Operativ endring

Frakoblingspunkt 4 flyttet

- Gyldig fra: 04.07.2025
- Gyldig til: UFN
- Løpenummer: 02-2025

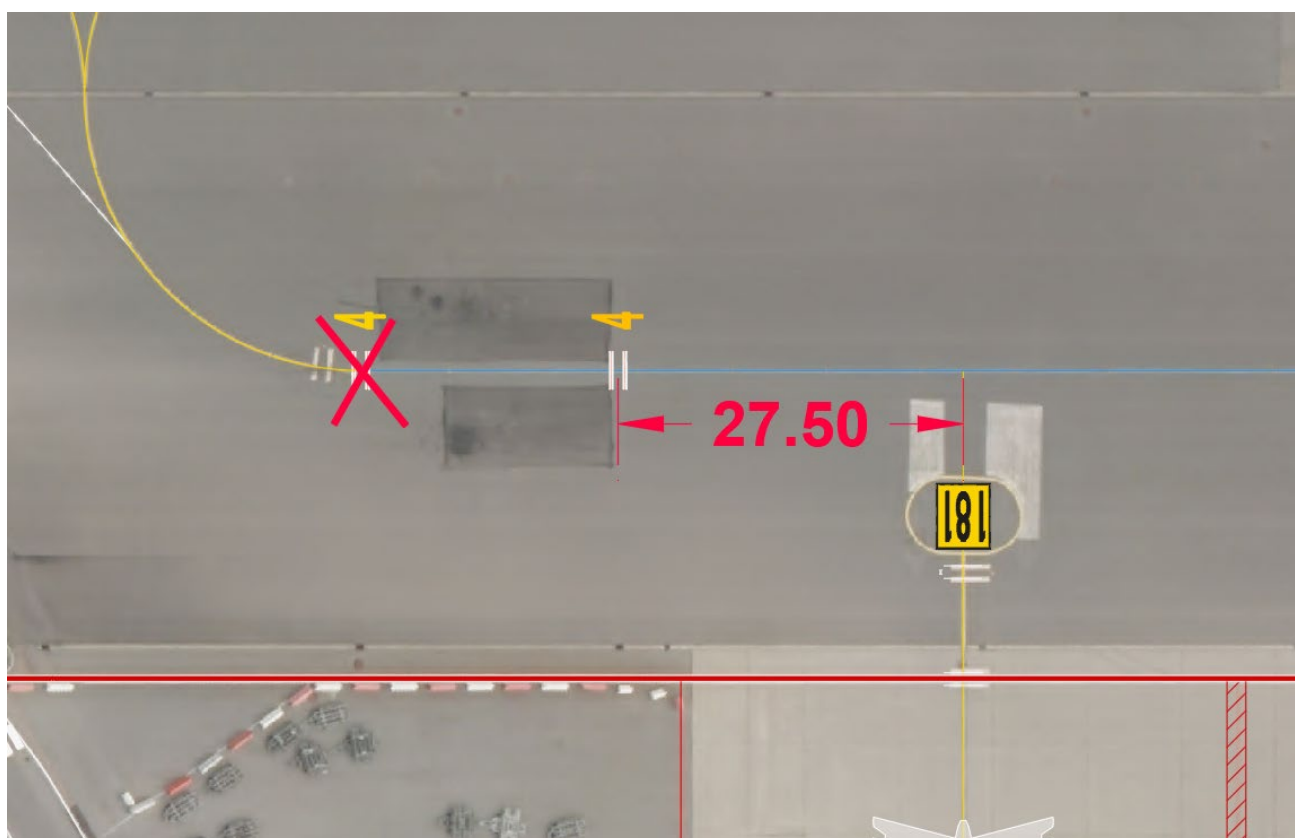
På grunn av skader i asfaltdekket på eksisterende frakoblingspunkt 4 er det behov for å flytte frakoblingspunkt 4 ca. 20 meter lengre øst. Dette vil bidra til mindre rotasjon på flyets hjul som igjen vil føre til mindre skader på asfaltdekket.

Frakoblingspunkt 4 flyttes ca. 20 M øst på taksebane Lima blå.
Avstand til FOP 181 fra ny plassering er 27.50 meter.

Push back utføres til ny plassering av frakoblingspunkt 4.
